Stilwerk Santos - Rotterdam

Uitgangspunten en Constructief ontwerp

R-317-047-DO-01A

Reinforcement of existing columns 4th and 5th floor

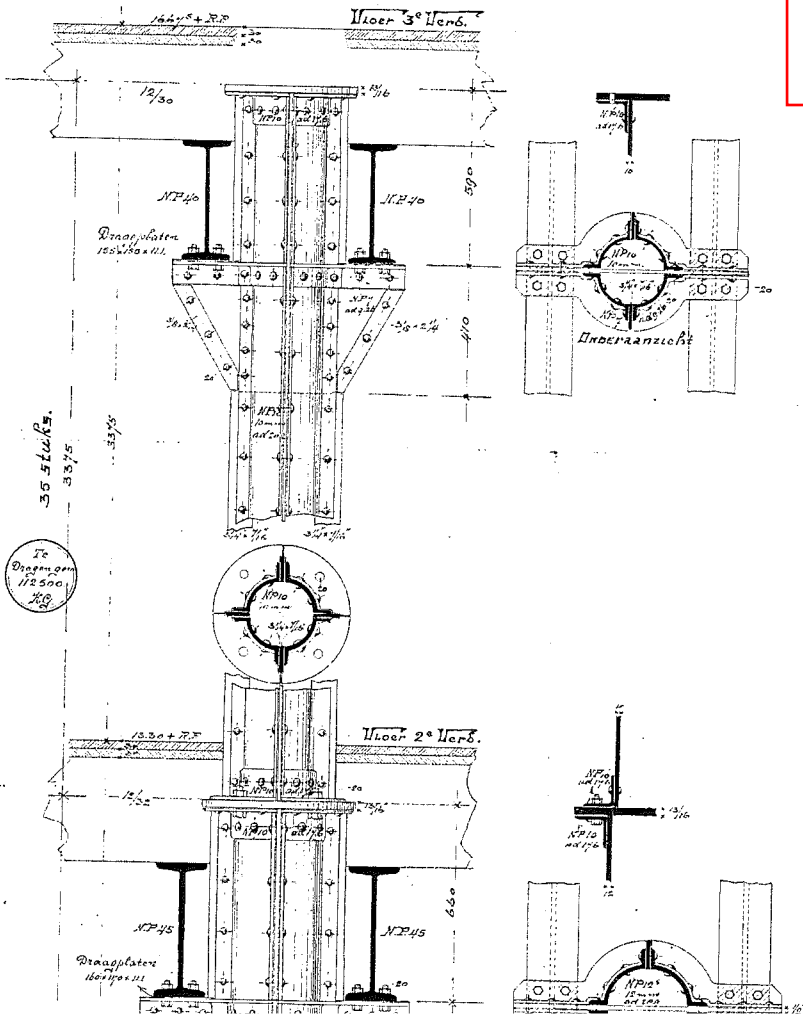
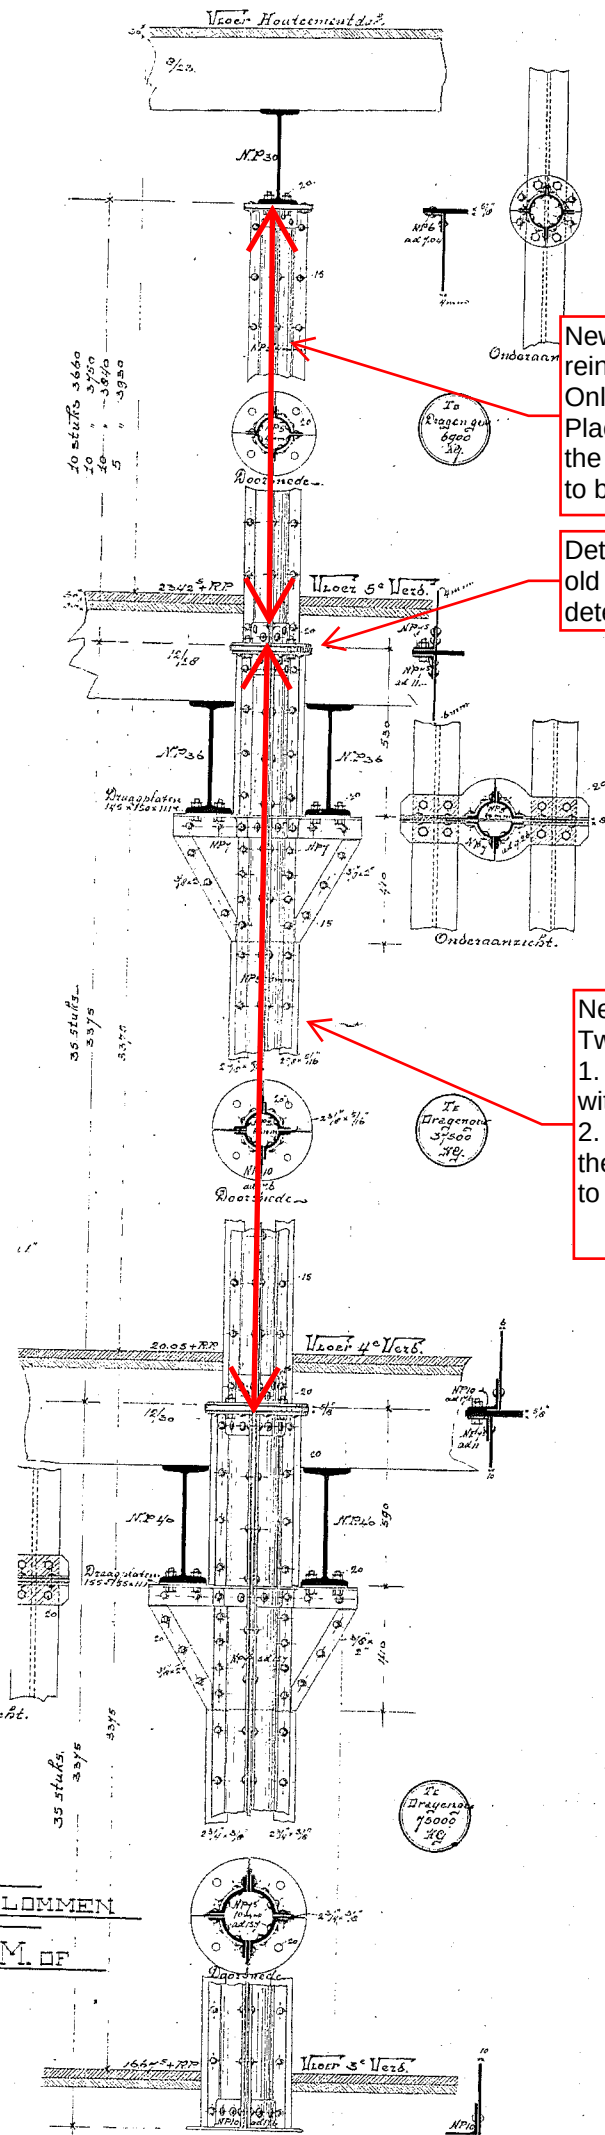
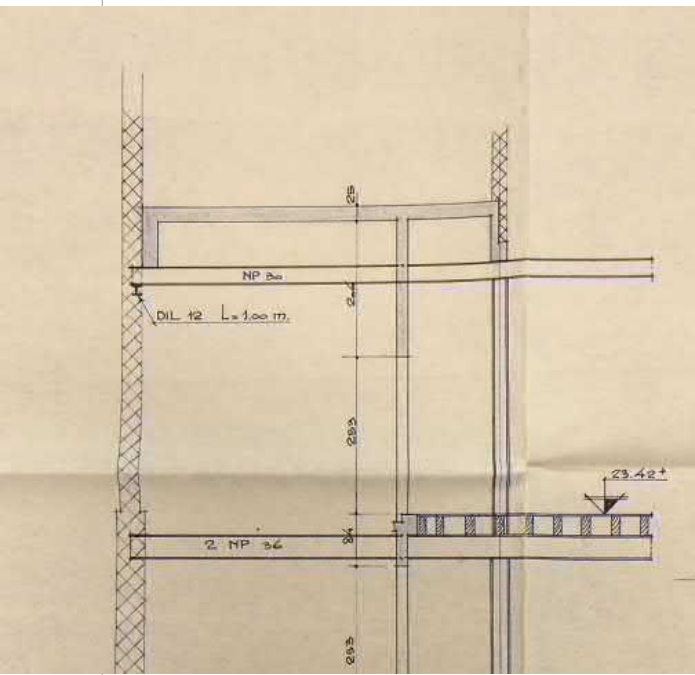
Option 2:
To weld two new steel plates inside of the column. Extra possible loads approx. 50%.

New columns or needs reinforcement.
Only option 2 is possible here:
Place two new plates inside the columns. All columns need to be opened for that.

Detail of new columns on old columns to be determined

Needs reinforcement.
Two options are possible:

1. Fill the column with concrete with low shrinkage.
2. Place two new plates inside the columns. All columns need to be opened for that.

CONTENT
DESIGN PROPOSAL_0015_FIFTH FLOOR PLAN

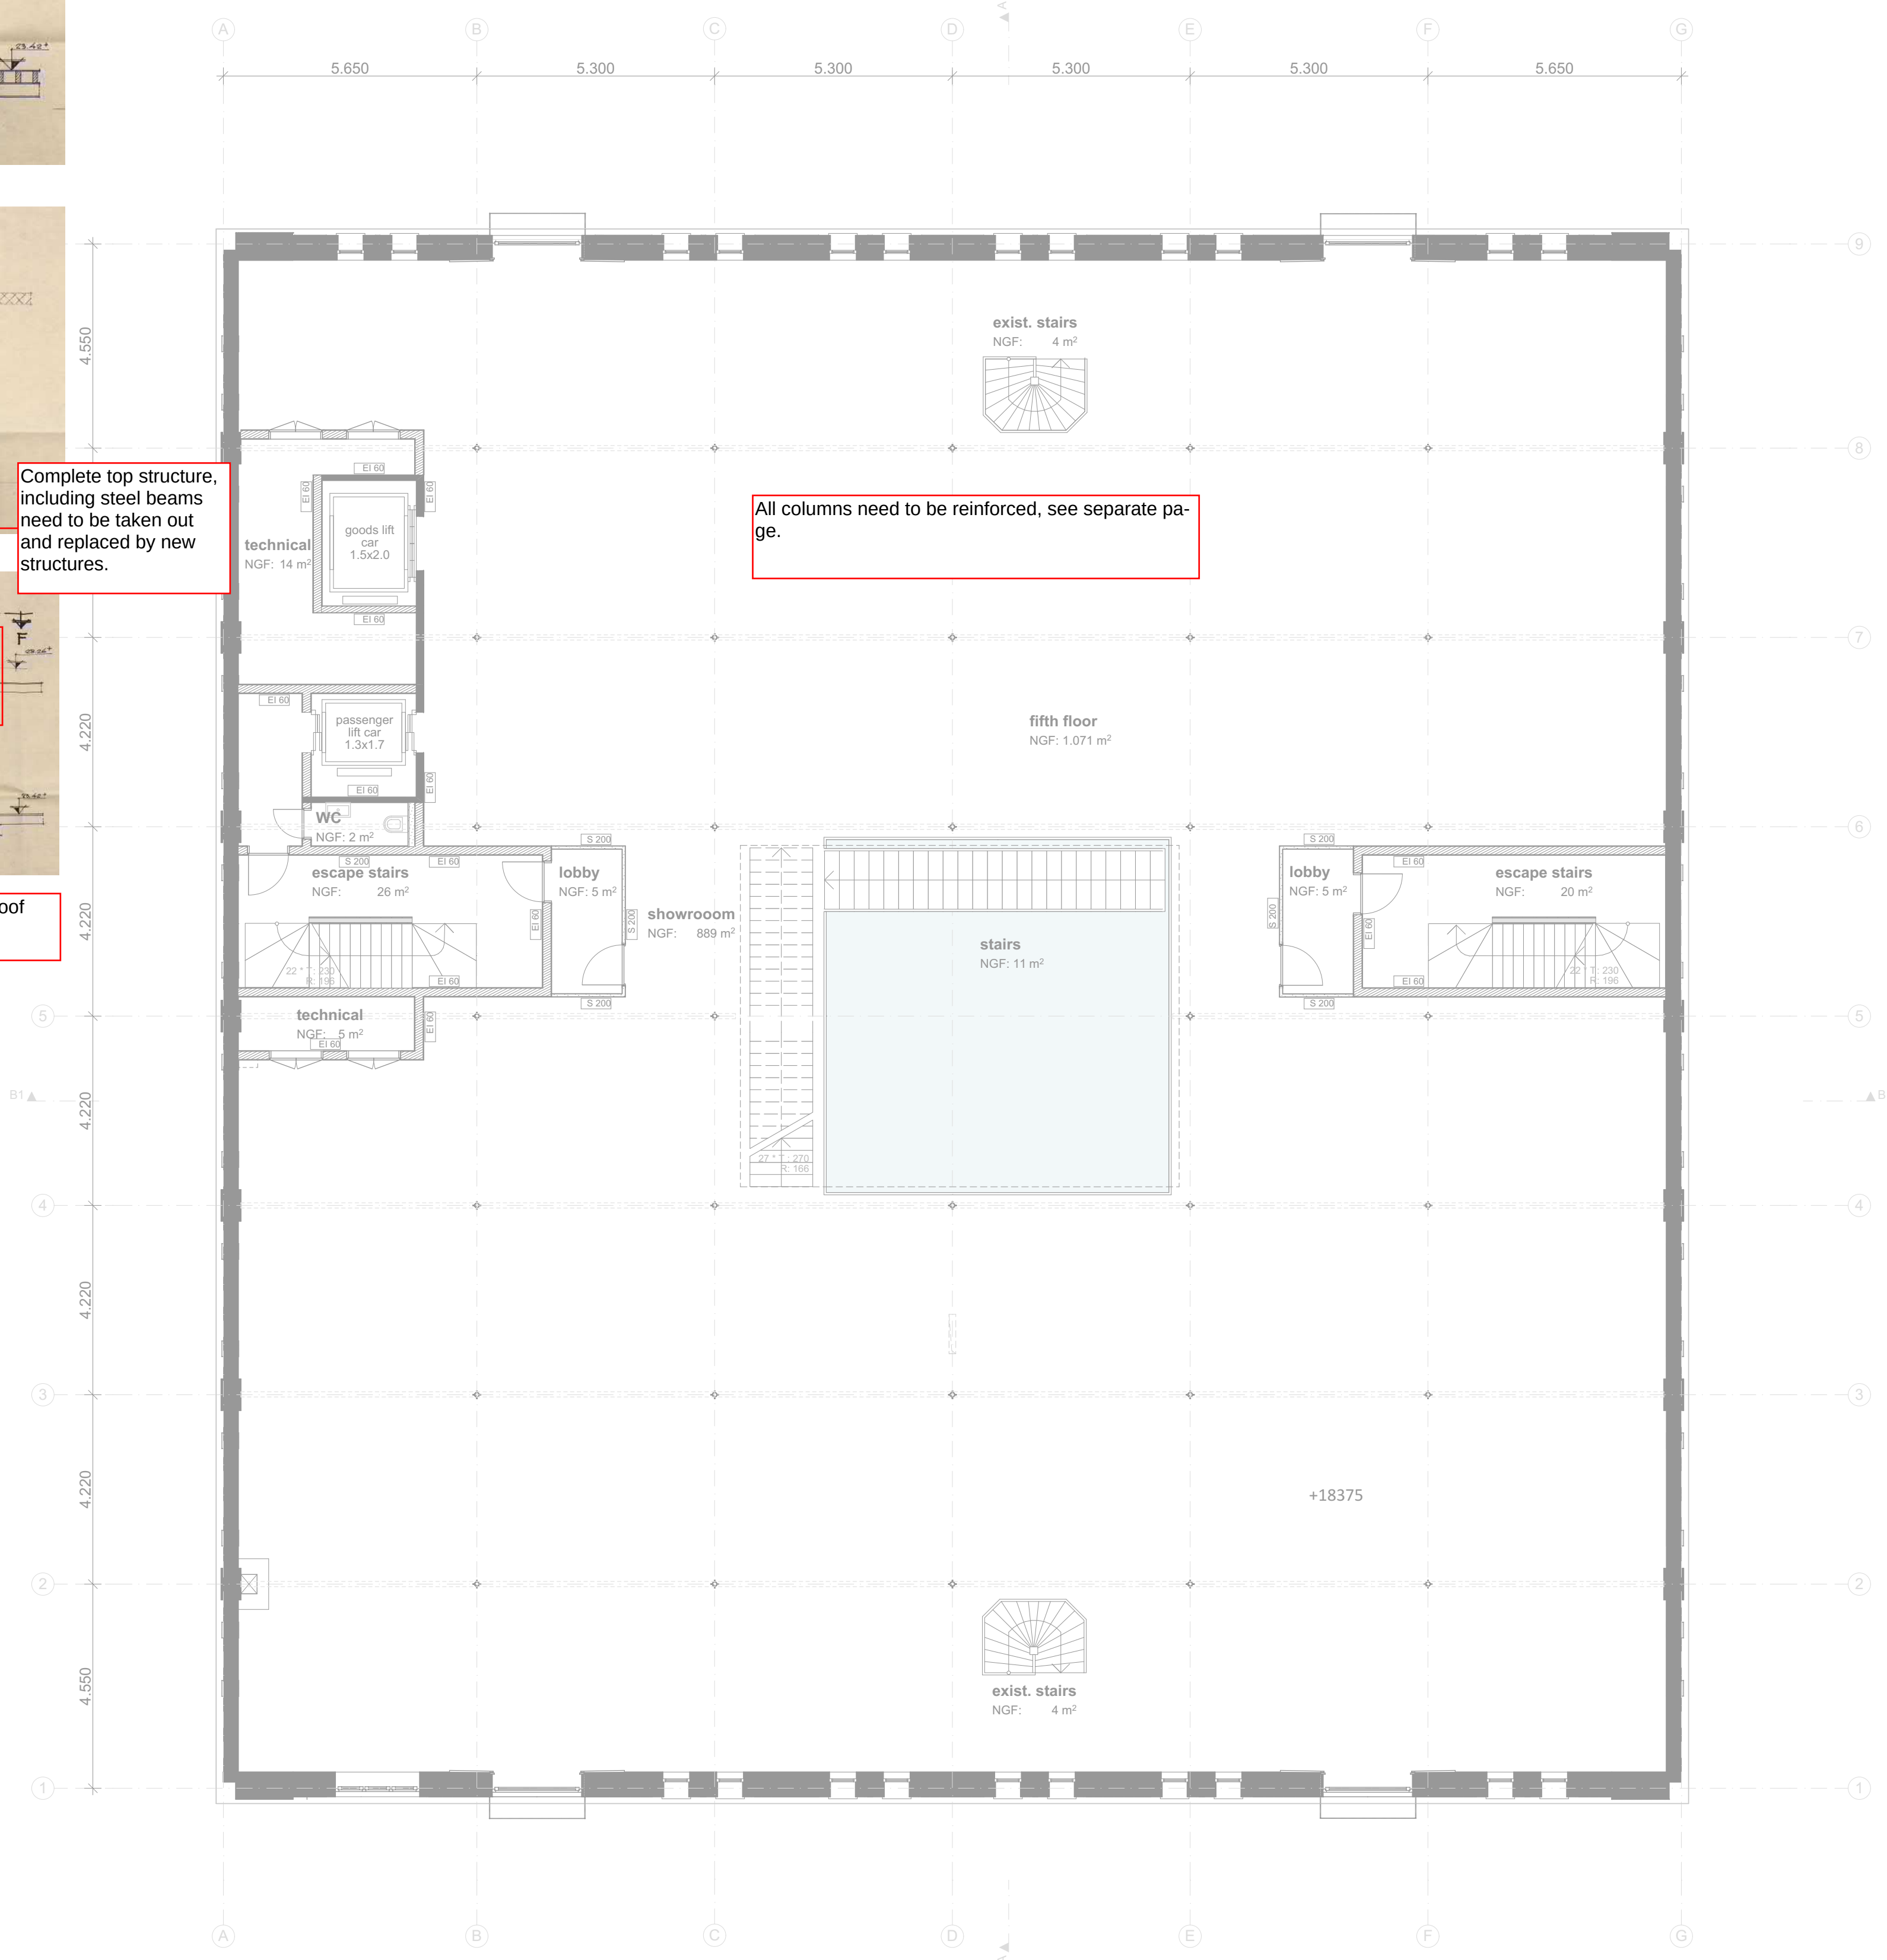
Complete top structure, including steel beams need to be taken out and replaced by new structures.

All columns need to be reinforced, see separate page.

Other structures like second floor plan
